SOME
ARCHITECTS

NOTBLOK
SAMENVATTING MEETUP 08.09.2026

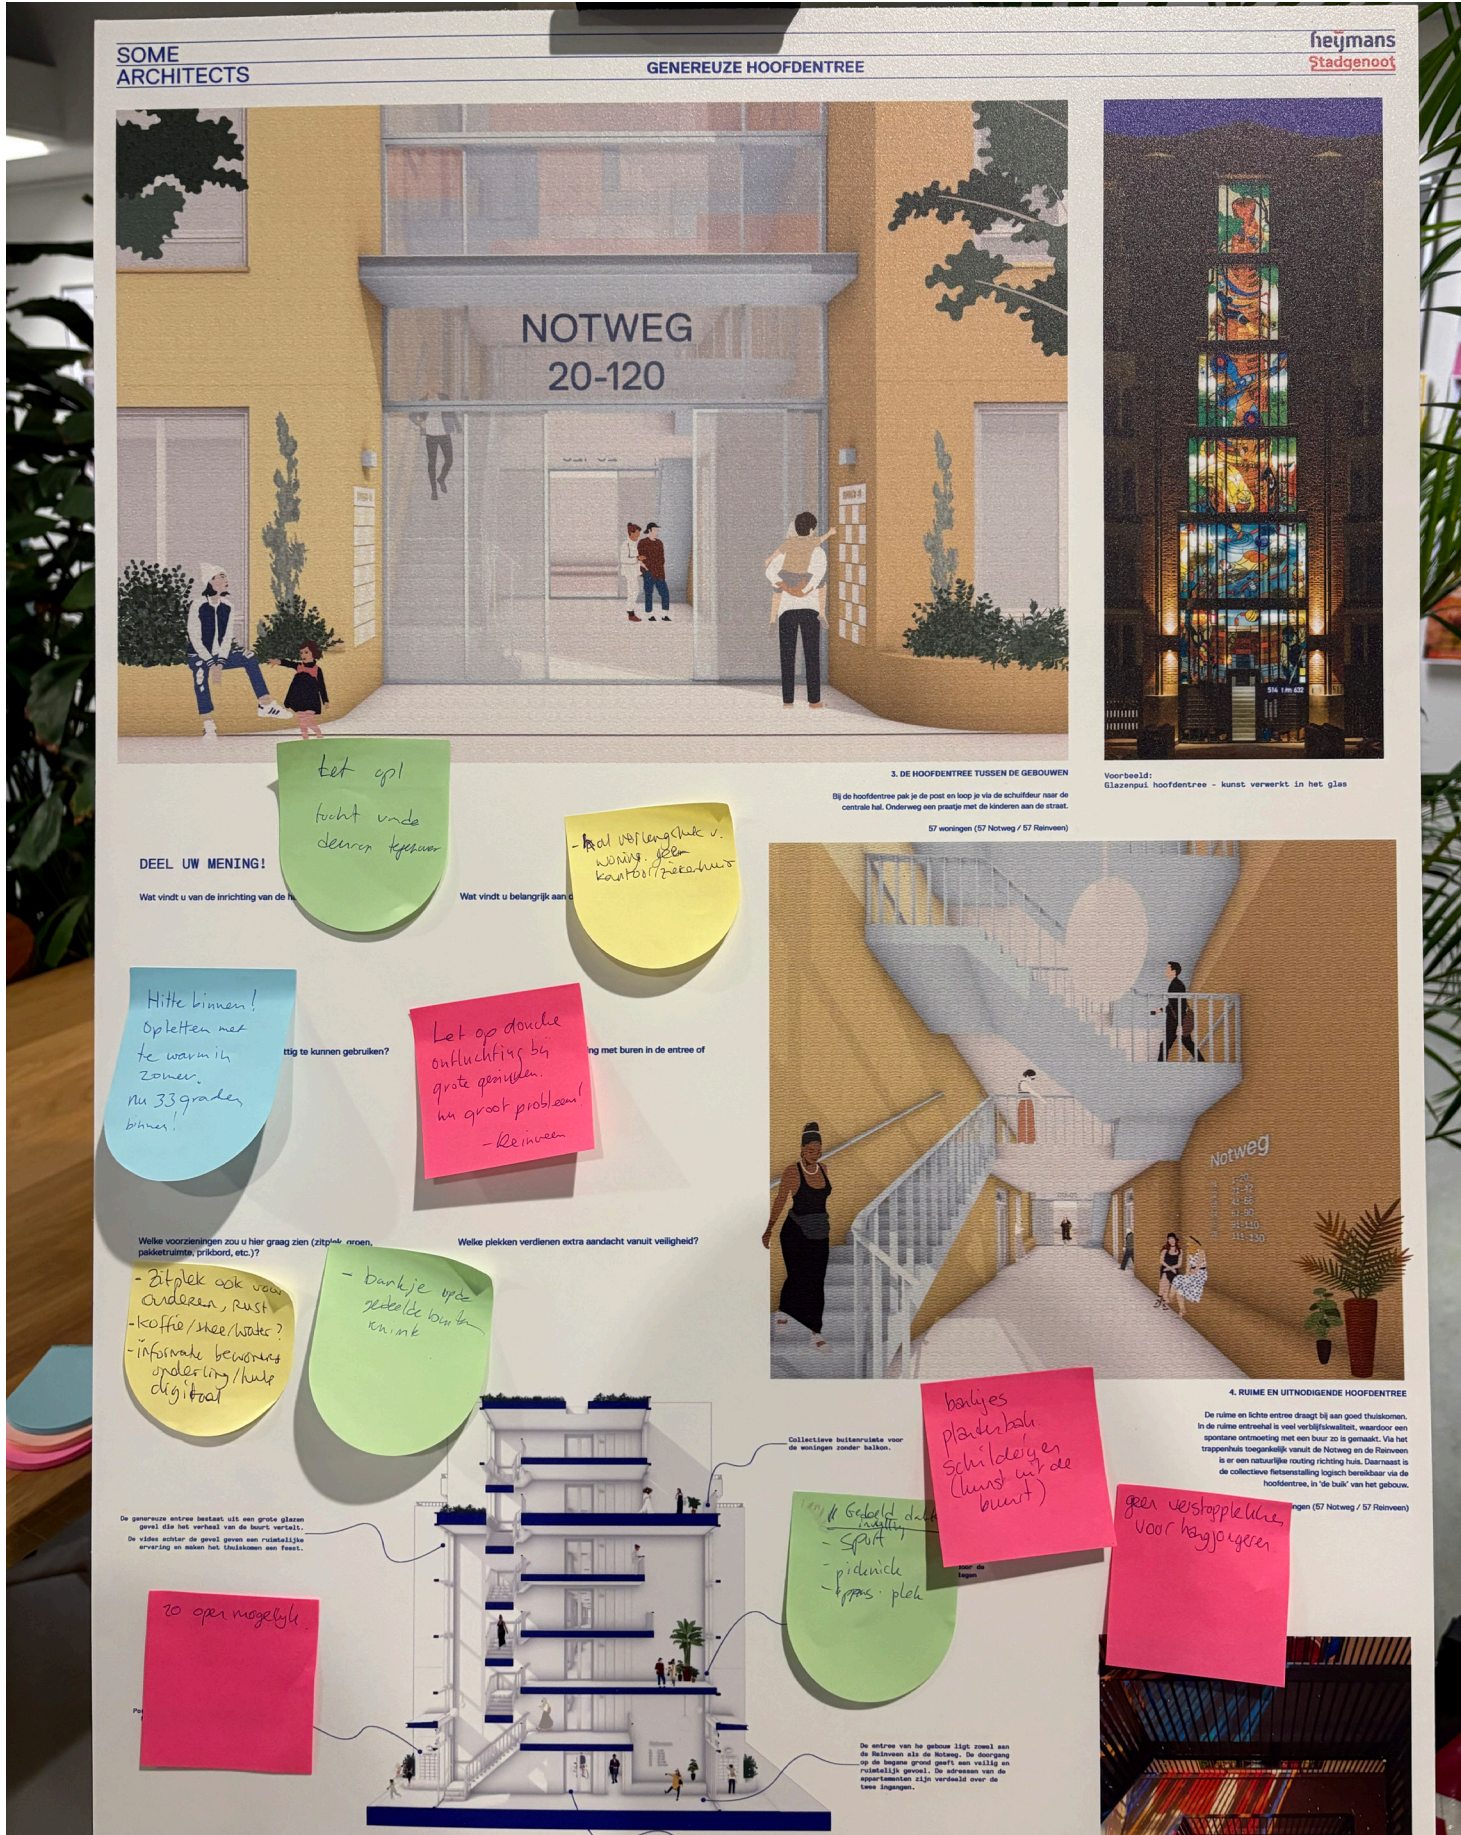
ZITPLEKKEN IN DE GEDEELDE RUMTES OM ELKAAR TE ONTMOETEN EN SAMEN TE KOMEN. DENK AAN ENTREE, TRAPPENHUIS VERDIEPING EN GEDEELDE BUITENRUIMTE.

OVERZICHT EN LICHT IS BELANGRIJK VOOR DE VEILIGHEID VAN DE BEWONERS. GEEN HOEKJES OM ACHTER TE VERSCHUILEN. DENK AAN CENTRALE ENTREE, FIETSENSTALLING, BEGANE GROND WONING, CORRIDOR.

BEHOEFTE AAN GEMEENSCHAP EN INFORMATIE. EEN KENNISMAKING TUSSEN BEWONERS & STADGENOOT EN INFORMATIE BORD VOOR ONDERLINGEN COMMUNICATIE.

ZORGEN OVER DE KEUKEN IN DE WONING. HOE IS DEZE AFSLUITBAAR? HOE KAN IK DEZE GOED VENTILEREN? RAAMPJE IN DE KEUKEN?

HITTESTRESS IS EEN GROTE ZORG. ZONWERING IS EEN OPLOSSING WAT BIJDRAAGT AAN DE LEEFBAARHEID VAN DE WONINGEN OP DE HETE DAGEN. DAARNAAST IS GROEN IN EN RONDOM HET GEBOUW BELANGRIJK.

DE BEGANE GROND WONING VRAAGT AANDACHT OVER HET THUISKOMEN. IS ER EEN HALLETJE? WAAR ZIT DE BEL? WAT IS DE VOODEUR?

- AFVAL GOOIE IN DE PLANTENBAKKEN.
- HAL VAN DE MAISONNETTES NU DIRECT IN DE WOONKAMER.
- AUTOMATISCHE VERLICHTING BIJ DE ENTREE VAN DE FIETSENSTALLING.
- LANTAARN IN DE OPENBARE RUIMTE OP DE BEGANE GROND/STRAATKANT.
- HUISVUIL AFVALSCHACHT VANAF DE VERDIEPING NAAR DE BEGANE GROND. (AMERIKAANS MODEL).

6. LICHTE CORRIDOR

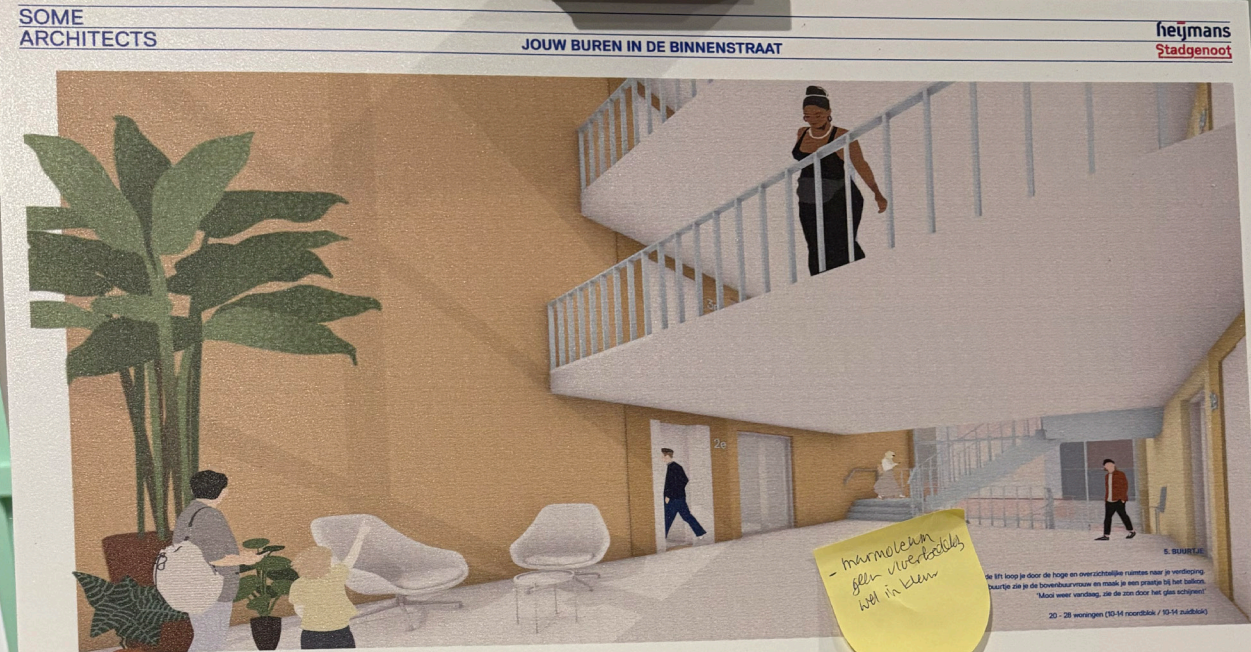
DEEL UW MENING!
Welke ideeën heeft u om de corridor prettig te maken?

Welke plekken verdienen extra aandacht vanuit (sociale) veiligheid?

Wat vinden jullie van de corridor?

- niet te openen ramen
- wel licht, maar mat ivm privacy
